Factsheet Stuwen WL

Factsheet beoordeling stuwen

Volnummer : 2023_013_054
Locatie : Zwartwater, Vredepeel
Beogd stuwpeil : 25,51 m NAP
Beogde klepstand : 25,42 m NAP
Overstortende straal
50% MA : 9 cm
Beogde stuwbreedte : 100 cm
Wijze van beoordeling : Trap 2
WB21-toets : nee
Datum beoordeling : 7-12-2023
Beoordelaar :

WB21-toets

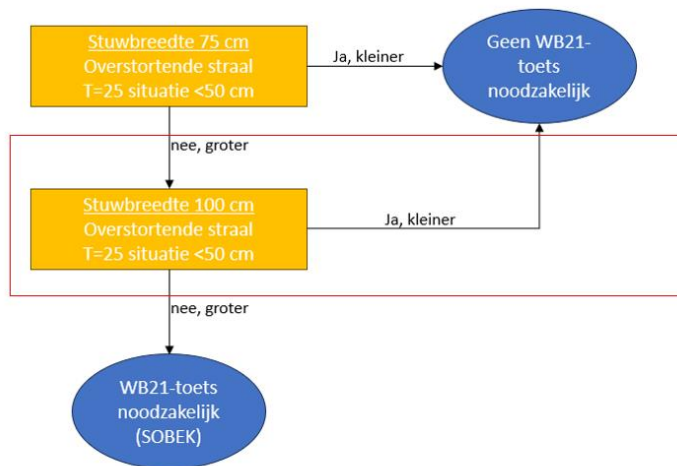
De jaarlijkse piekafvoer ter hoogte van de beoogde stuw is 97 l/s. Dit komt neer op een T=25 afvoer van 194 l/s en een overstortende straal van ca. 23 cm bij een stuwbreedte van 100 cm. Er is geen WB21-toets noodzakelijk.

Figuur 4: Beoordeling GHG ter hoogte van de beoogde stuw (GHG dieper >1,0 m-mv of ondieper <1,0 m-mv)

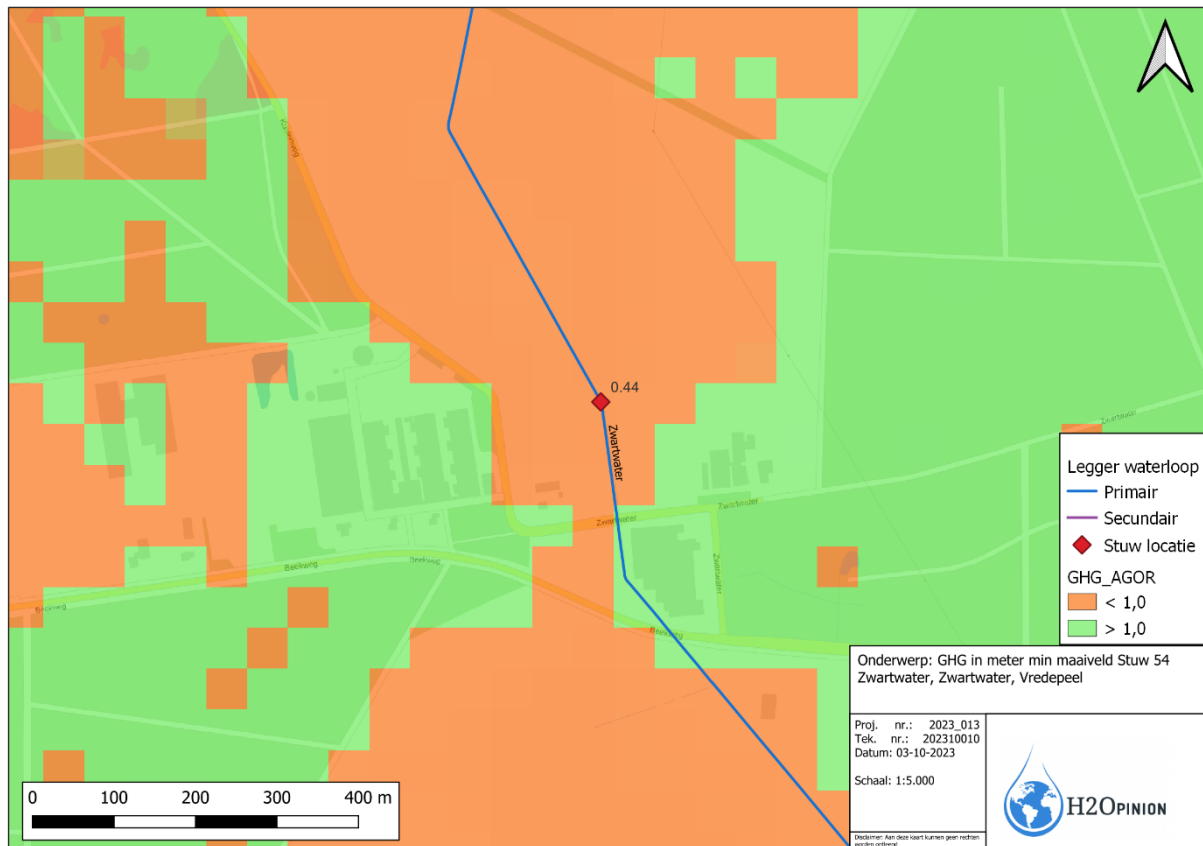
De GHG ligt, volgens het LIWA-model, ter hoogte van de beoogde stuw op 0,44 m – maaiveld. Hiermee ligt de theoretische GHG dichterbij het maaiveld dan de randvoorwaarde van 1,0 m-maaiveld. Echter blijkt uit de SOBEK berekening en het veldbezoek dat de ontwatering in de praktijk ruim voldoende is. Er zijn geen negatieve gevolgen van de plaatsing van de stuw op de ontwatering van de omliggende percelen te verwachten. Dit is te zien aan de hand van de droogleggingskaart op de volgende pagina waar de drooglegging van de percelen dieper dan 0,5 m-maaiveld ligt. Hiermee is de ontwatering voldoende om aan de normering van akkerbouw te voldoen.

De GHG ligt ter plaatse van de beoogde stuwlocatie in theorie ondieper dan 1,0 m-maaiveld. Echter blijkt uit verificatie middels veldbezoek en aan de hand van het SOBEK model en dat er geen negatief effect van de beoogde stuw op de ontwatering (drooglegging) ten opzichte van de ontwateringsnorm te verwachten is. Bij een stuwbreedte van 100 cm is de overstortende straal gedurende een T=25-situatie kleiner dan 30 cm (droogleggingsnorm grasland). Er is geen toename van het inundatierisico als gevolg van de stuw te verwachten.
